Mission régionale d'autorité environnementale
Grand Est

**Avis délibéré sur le projet global d'extension des parcs éoliens de
Vélye à Vélye et Germinon (51) et de Plaine champenoise à Vélye
et Thibie (51)
porté par les sociétés ENGIE GREEN FRANCE SAS (Vélye) et
ENERGIE TEAM (Plaine champenoise)**

n°MRAe 2023APGE56

Nom du pétitionnaire	ENGIE GREEN FRANCE ENERGIE TEAM
Communes	Vélye, Germinon et Thibie
Département	Marne (51)
Objet de la demande	Demande d'autorisation environnementale de construire et d'exploiter 2 parcs éoliens, l'un de 8 aérogénérateurs et 3 postes de livraison (Vélye) et l'autre de 2 aérogénérateurs et 1 poste de livraison (Plaine champenoise)
Date de saisine de l'Autorité environnementale	03/04/2023

**Figure 1 – localisation des éoliennes
(Vélye à gauche et en rouge - Plaine champenoise à droite
les 2 échelles sont différentes)**

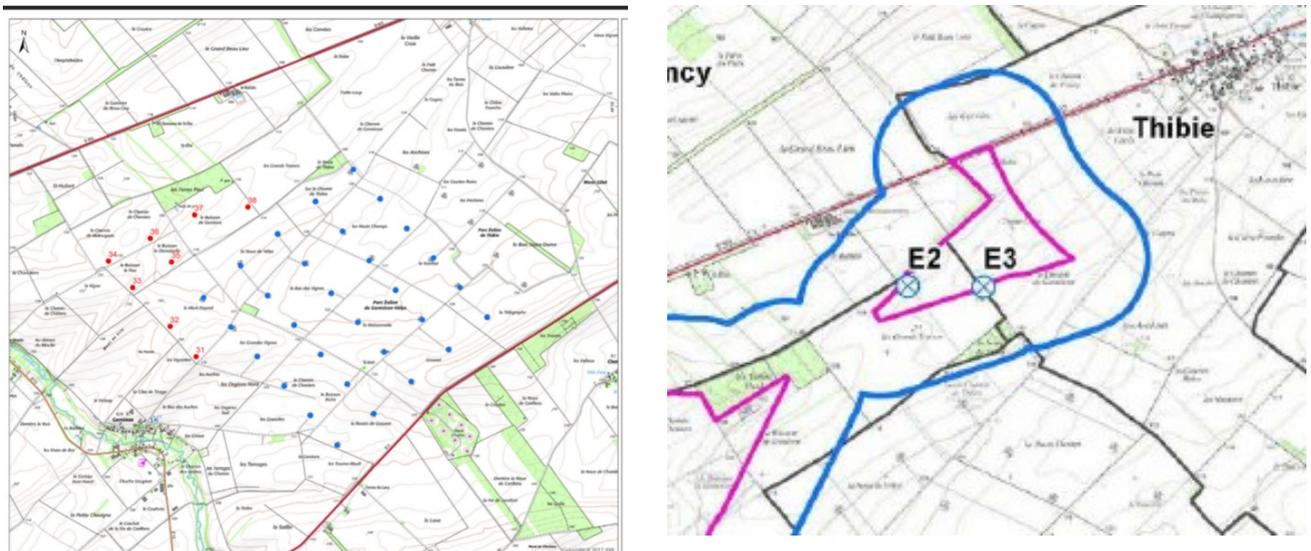
Aussi les 8 éoliennes du projet d'extension ne sont sur aucune des figures de l'étude d'impact mais seulement sur un plan du dossier (cf figure 1 du présent avis). Les inventaires du dossier datent de 2016 / 2017 et comportent un suivi de mortalité)à la suite de la mise en service du parc.

Les cartes de ce dossier indiquent 2 zones d'implantation potentielle (cf figure 1 du présent avis) sans préciser la justification de la zone ouest qui ne comporte aucune éolienne⁸.

L'Ae recommande au pétitionnaire du parc de Plaine champenoise de préciser pourquoi la zone d'implantation potentielle (ZIP) est scindée en 2 parties est et ouest.

Figure 7 – impacts potentiels du projet sur l'avifaune migratrice (carte issue de l'étude faune flore non présente dans l'étude d'impact) – les éoliennes des 2 projets y figurent – carte du dossier de la plaine Champenoise

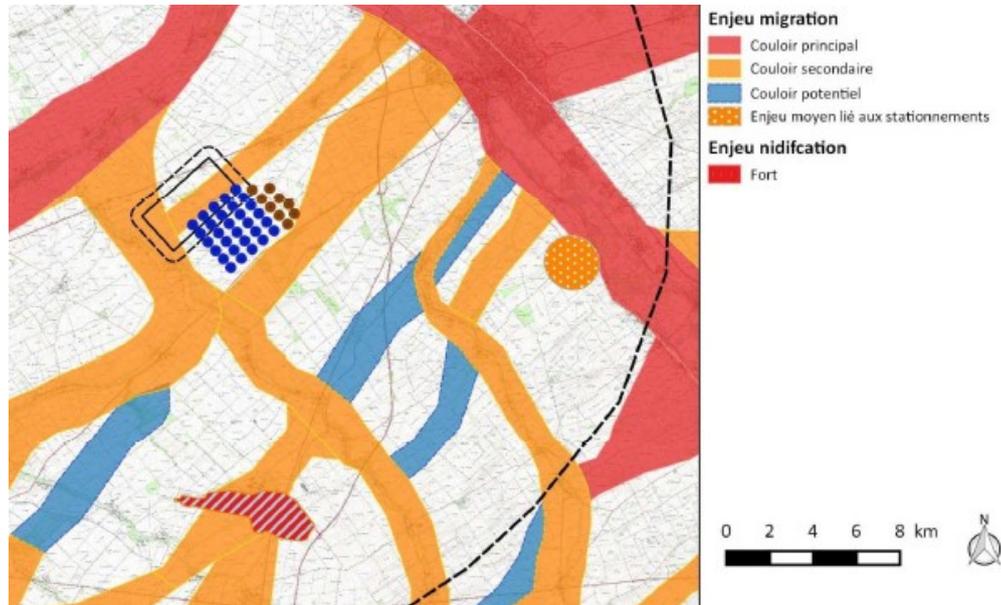
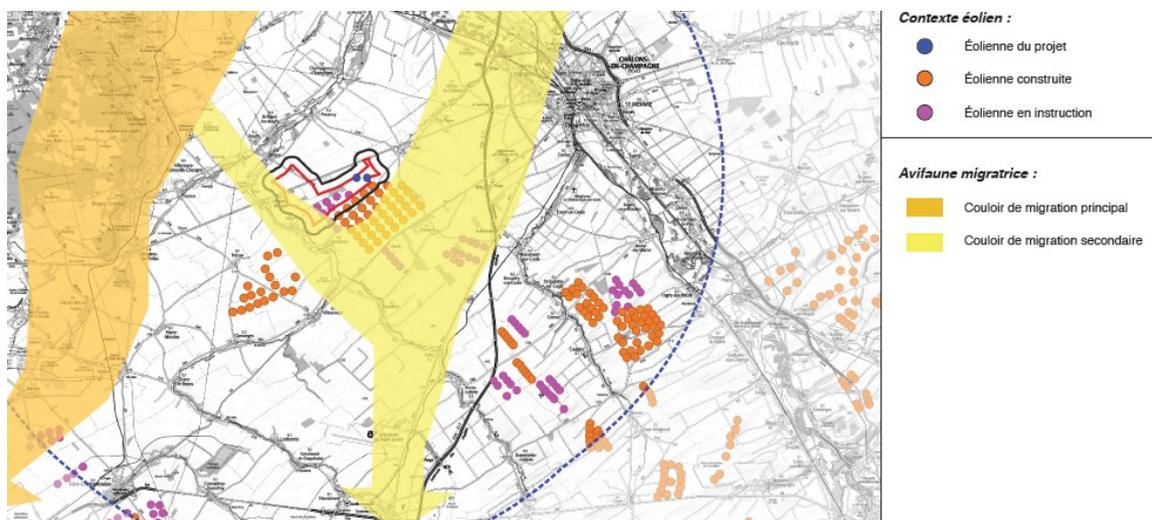
Le dossier du parc de Plaine champenoise montre une carte générale (non intégrée au présent avis) dans laquelle le projet est mal situé par rapport à ces couloirs secondaires (le projet y est situé à l'ouest du couloir de la vallée de la Somme-Soude au lieu d'être à l'est) et une autre carte faite par le bureau d'études dans laquelle figure seulement l'axe de migration suivant la vallée de la Somme Soude (cf figure 7 du présent avis).

Les inventaires avifaune présentés dans le dossier du parc de Vélye et réalisés en 2016 durant la période de migration postnuptiale, confirment pourtant la présence du couloir secondaire de migration le long de la Vallée du Pisseleu et affirme qu'il est renforcé par le fait que les oiseaux contournent les parcs de Germinon et Thibie déjà installés.

L'Ae recommande au pétitionnaire du parc de Plaine champenoise de rectifier la position du projet sur sa carte générale et de faire figurer sur la carte des impacts potentiels du projet sur l'avifaune migratrice les enjeux relatifs au couloir de migration de la vallée de Pisseleu.

Figure 9 – étude de saturation visuelle du parc de Vélye (les 8 éoliennes sont en blanc)

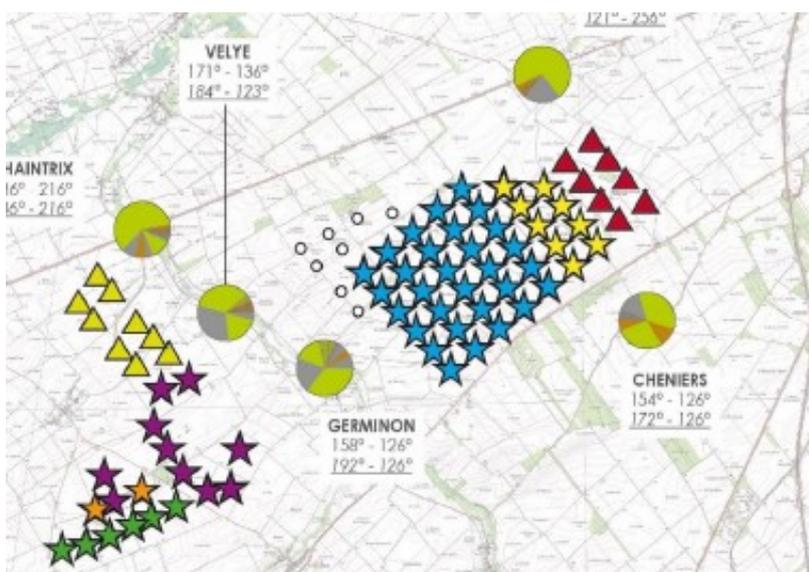
Le dossier du parc de Vélye comporte une étude de saturation visuelle analysant les effets d'encerclement et de respiration visuelle autour des 5 bourgs proches du projet (Chaintrix, Vélye, Thibie, Cheniers et Germinon). Le dossier indique clairement que le projet fait passer les angles d'occupation de l'horizon au-dessus de 180° pour les bourgs de Vélye et Germinon. Concernant les angles de respiration, ceux-ci restent toujours supérieurs à 120°.

Figure 10 – détail de la figure 1 du présent avis

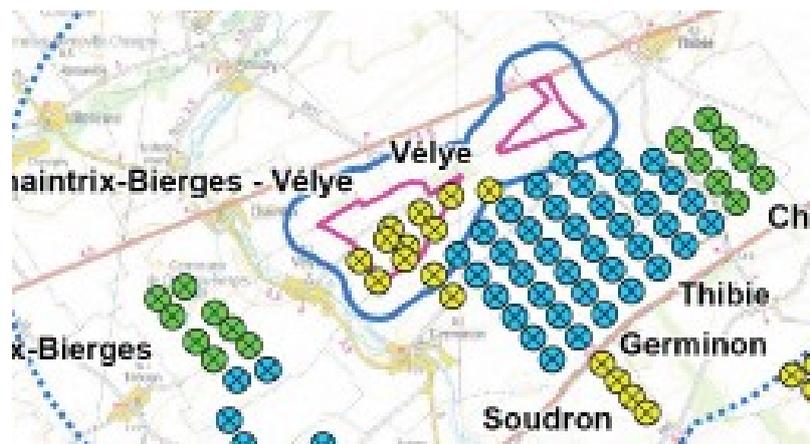
Le dossier du parc de Plaine champenoise mentionne que : « *11 projets de parcs éoliens sont en instruction dans un rayon de 20 km dont 4 sont à moins de 10 km, cependant, aucun n'a fait l'objet d'un avis de l'autorité environnementale entre 2016 et 2021. Il existe donc un léger risque d'effet cumulé du projet avec d'autres projets éoliens.* ». Ce dossier montre par ailleurs une autre projet en cours dont l'Ae n'a pas encore connaissance : le projet de Chaintrix – Bierges – Vélye

dans le même secteur que le parc de Vélye (cf figure 10 du présent avis).

L'Ae estime que les effets cumulés des 3 nouveaux parcs et des parcs existants sont forts et que ces parcs vont densifier les espaces visuels déjà très chargés en éoliennes (cf figure 11 du présent avis prenant en compte les 2 nouveaux parcs de Chainrix – Bierges – Vélye et Vélye (12 éoliennes au total).
